**Stadt Leverkusen**

Vorlage Nr. 2022/1283

Erneuerung Brandenburger Straße; Planungsbeschluss

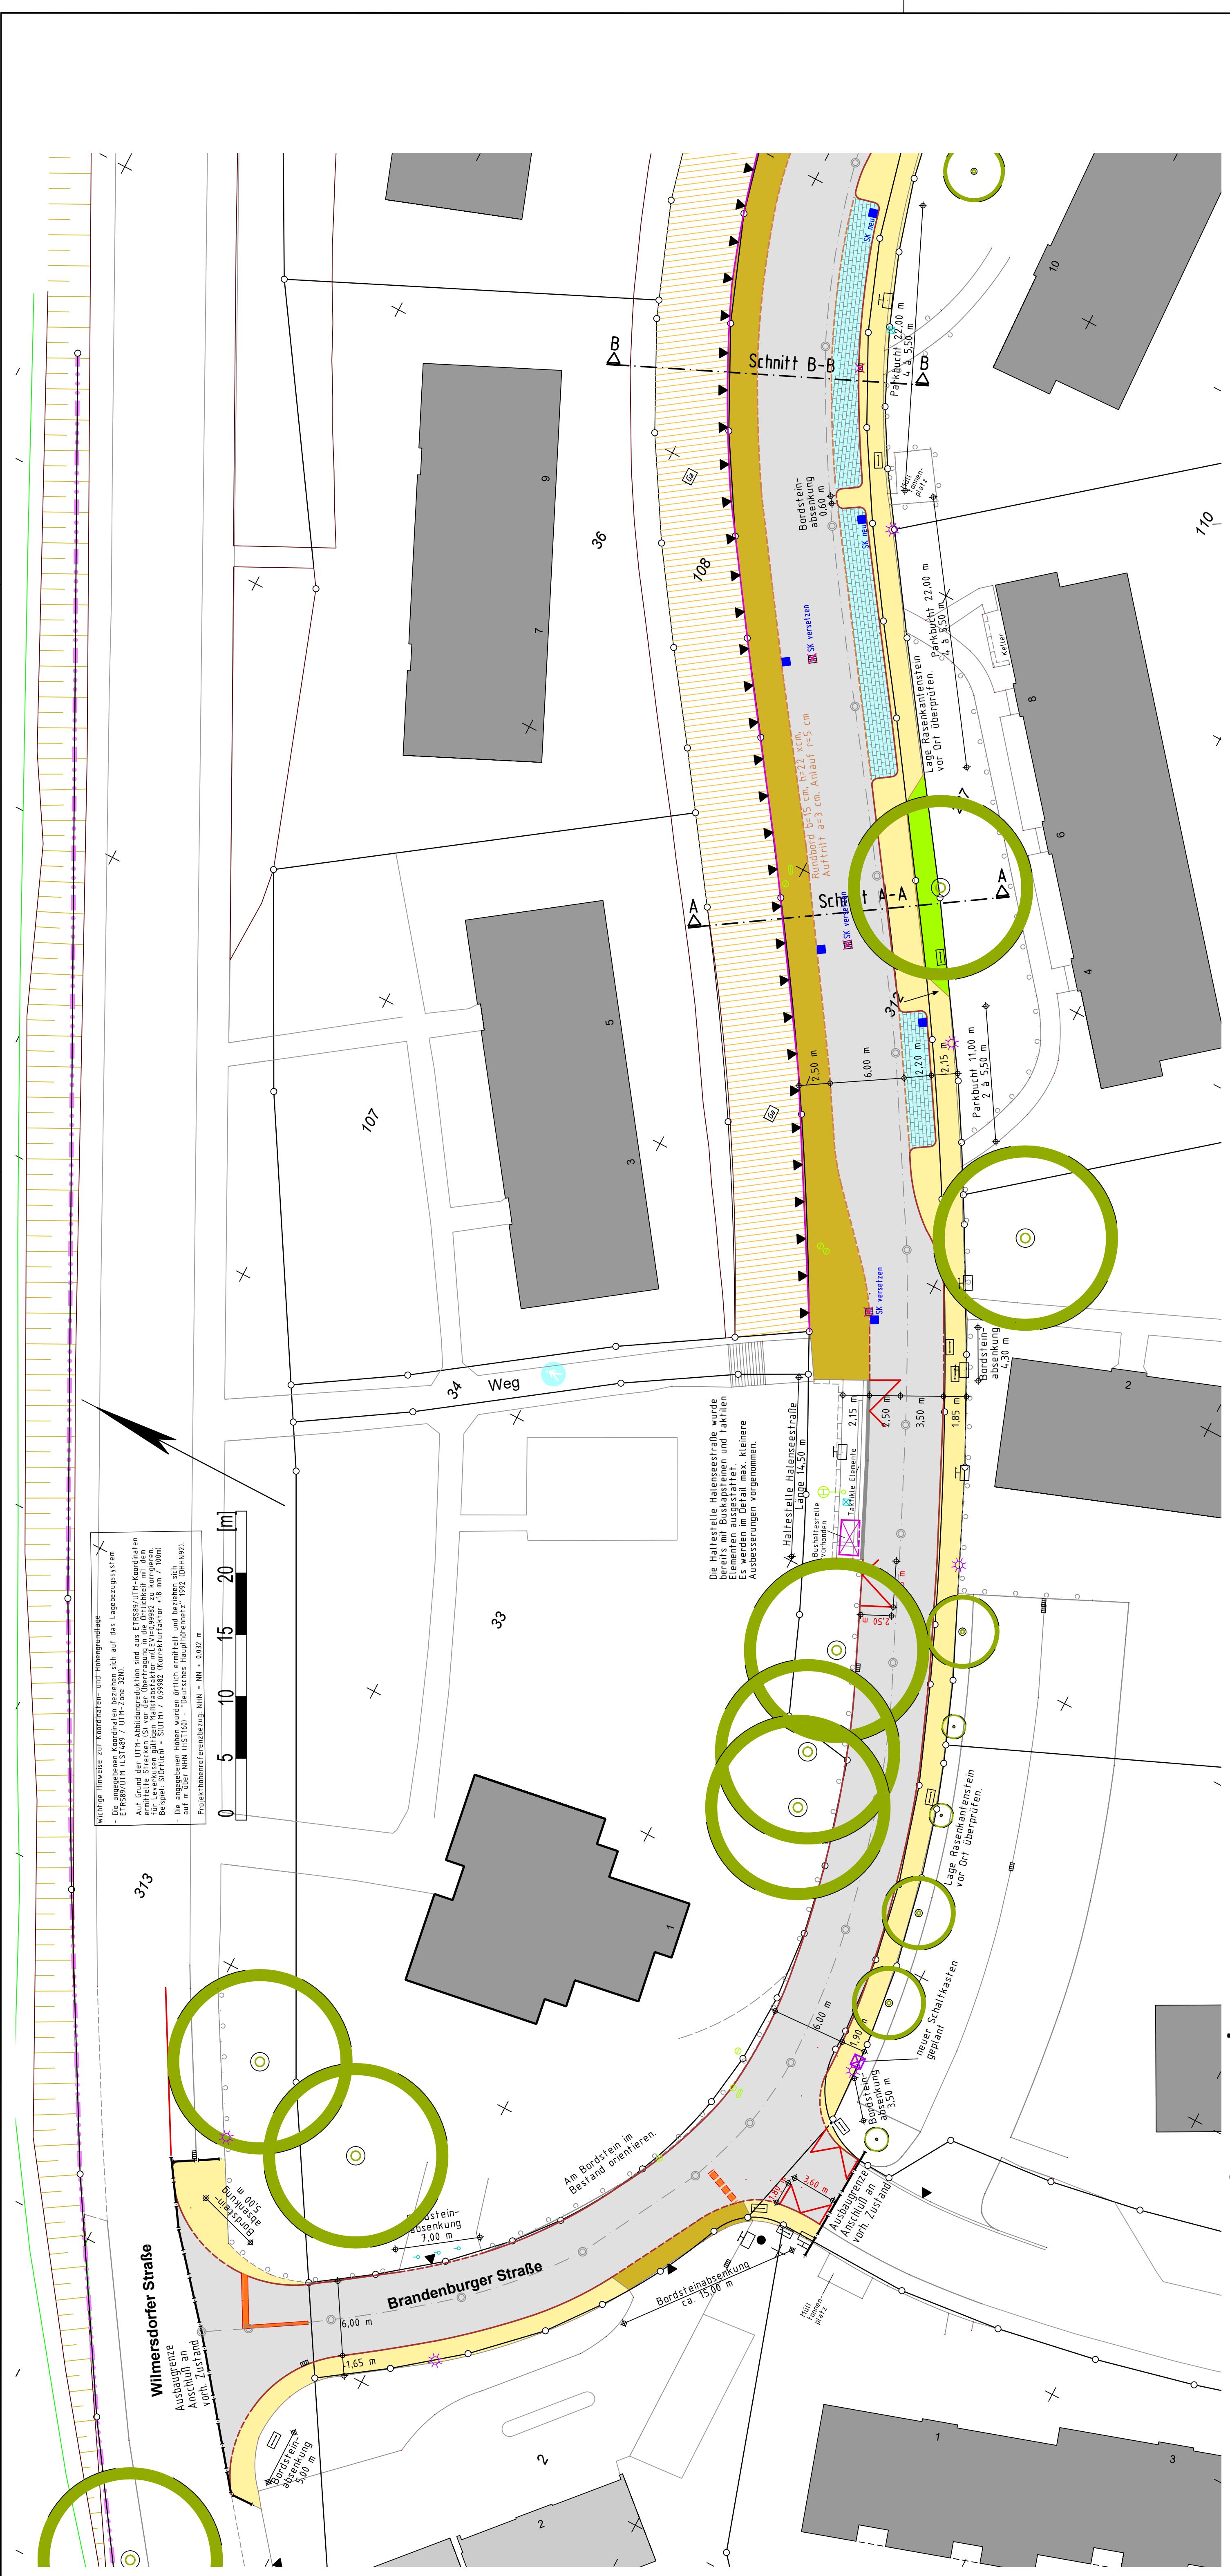
05.11.2021	Spreestraße 9 Halenseestr. 2	<p>Hallo Frau Schröter,</p> <p>Ich wohne seit 1975 in Mathildenhof und habe schon viel erlebt in Sachen Verkehrsprobleme. Im Lageplan 1 soll ab Hausnummer 2 der Fußweg auf 4,25m verbreitert wird und ab Hausnummer 6-8 Parktaschen zu erstellen.(Diese Situation hatten wir auch schon vor 25-30 Jahren wurde aber wieder zurückgenommen) Zu Lageplan 2 ist die Kurve das Problem für die Busse weil diese meist die kurve Hausnummer 10 schneiden damit dies die gestrichelte Linien vor den Garagen nicht überfahren wollen. Wenn da vor den Garagen Platten gelegt werden mit Absenkung werden die Busfahrer da darüber fahren (ist das die nächste Baustelle). Laut Plan ist zwischen der Wannsee-, Havel und Spree Straße nicht als Parkplatz ausgewiesen wird aber täglich genutzt. Ab Hausnummer 18-24 ist die Seite auch <b>mit Autos belegt obwohl das nicht gestattet</b> ist, ab Hausnummer 45-49 stehen täglich die Autos Teilweise auch gegenüber der Bushaltestelle Potsdamerstr. Rechts vor Links kann nicht eingehalten werden weil die Liniensabtrennung wollen es nicht können durch geparkte Autos (nur wenn Busse da sind). Den Bürgersteig gegenüber der Potsdamerstr. auf 1,0m zu verkleinen halte ich für einen Witz. Meine Schulterbreite ist mit Pullover 0,6m dann doch lieber durch den Park das ist sicherer. Kommt einer mit Kinderwagen oder Rollator muss man in die Büsche Springen.</p> <p>Wäre auch eine Möglichkeit von Lageplan 4 bis Lageplan 1 als <b>Einbahnstr:</b> zu machen und den Zugang für Bewohner der Halenseestr. zu gewähren.</p> <p>Für mich ist das etwas schwierig alles aufzuschreiben.</p> <p>Vielleicht kann man einen Ortstermin machen um sich die Sache mal vor Ort anzuschauen.</p>

Innerhalb des Straßenraums ist es kaum möglich, weitere öffentliche Stellplätze zur Verfügung zu stellen. Auf Höhe der Hausnummern 4,6,8 und 12 werden durch die Neuordnung des Straßenquerschnitts ein paar öffentliche Stellplätze gewonnen, ca. 9 Stück. Die Senkrechtparktaschen werden gemäß der Richtlinie mit einer Breite von 2,50 m ausgewiesen, die Restfahrbahn muss eine Breite von mindestens 6,00 m (Vorwärtseinparken) und 4,50 m (Rückwärtseinparken) aufweisen. Im Hinblick auf die immer breiter werdenden Autos werden die Parktaschen von 2,30 m auf 2,50 m verbreitert. Hierdurch entfallen ca. 4 Stellplätze.

Von einer Installation von sogenannten "Kölner Tellern" wird aus Gründen der Verkehrssicherheit abgeraten. Durch die optische Einengung (vorgezogener Gehweg / Parkbuchten) vor den Hausnummern 4-10 wird eine Geschwindigkeitsreduzierung erwirkt. Auch durch den angelegten Fußweg entlang der Garagen mit einem Tiefbord müssen die Verkehrsteilnehmer die Kurve enger nehmen, um das Bord nicht zu überfahren. Ebenfalls wird eine Geschwindigkeitsreduzierung an der Haltestelle Spreestraße durch die Änderung der Lage der Bushaltestelle erwirkt. Durch das Vorziehen der Wartefläche hält der Bus am Fahrbahnrand und stoppt den dahinterliegenden Verkehr. Eine weitere Engstelle wird als Ersatz zum jetzigen Fußgängerüberweg (Zebrastreifen) in der Nähe der Potsdamer Straße eingerichtet. Hier wird die Fahrbahn auf 4,50 m verschmälert, so dass ein Begegnungsverkehr nicht möglich ist.

<b>Brandenburger Straße</b> Erneuerung Brandenburger Straße		Maßstab	1 : 250
		Aktenzeichen	66/660-3219-Sc
<b>Lageplan, Plan 4 (4)</b>		Entwurf	
Dezernentin	Fachbereichsleiter	Abteilungsleiterin	
Deppe	01.22 Schmitz	01.22 Prämaßing	01.22
<b>660</b>	<b>6557</b>	<b>3219</b>	<b>04 22</b>
			Anlage
			4

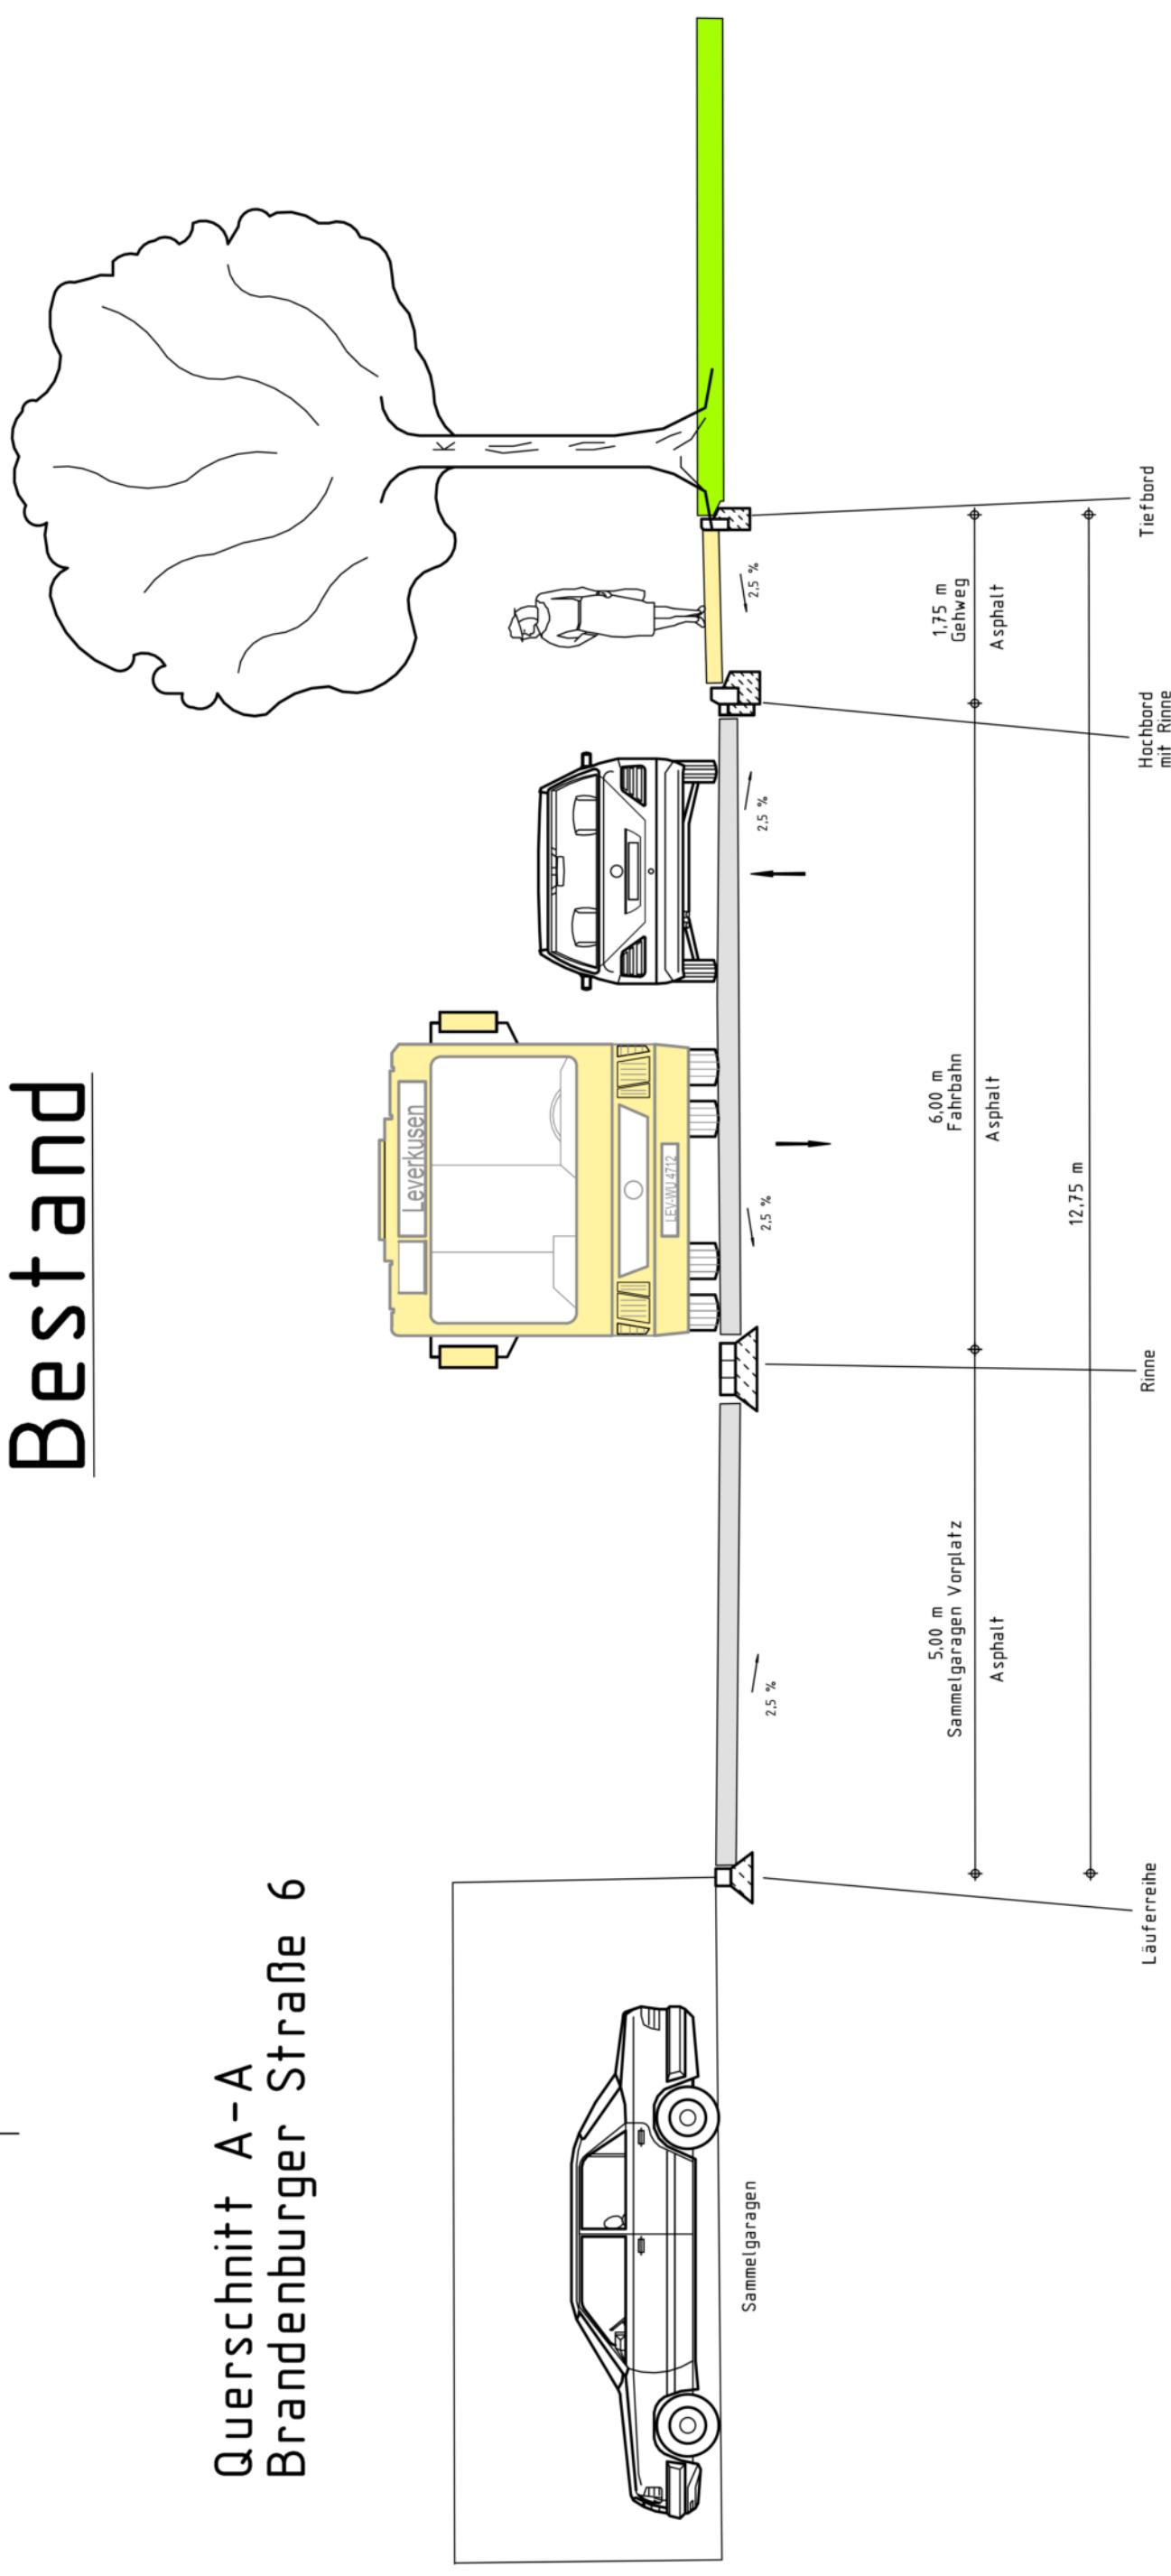
15.11.2021	Havelstr. 13	ja	<p>Der Wunsch einer Änderung bestehet darin, dass für den Bürgersteig im Bereich 321 des Lageplanes 4 zum Straßenrand Säulen aufgebaut werden sollten, die im Boden eingebunden sind. Dieser Wunsch kommt daher, weil es gestern zu folgendem Vorfall kam, dass ein Auto aus Richtung Berlinerstraße zu ins über die Kurve uns in den Garten reingefahren ist, das zwar glücklicherweise keine Verletzten hervorgerufen hat, jedoch wäre falls eine Person dort am Bürgersteig stehen würde, wie schlimm es jetzt auch klingen mag, vor Ort sofort verstorben. Die Bitte kommt vor allem deswegen, weil über diesen Bürgersteig viele Grundschüler/-in und anwährende Kinder gehen und sollte ein Vorfall mit einem Kind tragisch und trauring zugleich wäre. In diesem Formular ist leider das anbinden von unseren Fotos und das der Polizei nicht möglich, jedoch wäre es vielleicht ausschlaggebend, da dieser versuchte Unfall mit einem verhältnismäßig kleinen Mini verursacht wurde und bei einem größerem w ie die Busse, von denen hier viele Fahren, es viel schlimmere Auswirkungen hätte.</p> <p>Guten Morgen Herr Richrath,</p> <p>nach der Sanierung in meiner Straße im Sommer 2019 und der Wilmersdorfer in 2020 bin ich nicht wirklich begeistert zu hören, dass es demnächst eine weiter Baustelle gibt, die sicher einige Monate oder auch Jahre uns Bewohner beeinträchtigen wird.</p> <p>Da in der ganzen Siedlung die Parkplatz Situation seeehr angespannt ist wäre es wünschenswert für die Bauphase Ausweichplätze, z.B. auf dem Sportplatz oder wo auch immer, zu überlegen.</p>
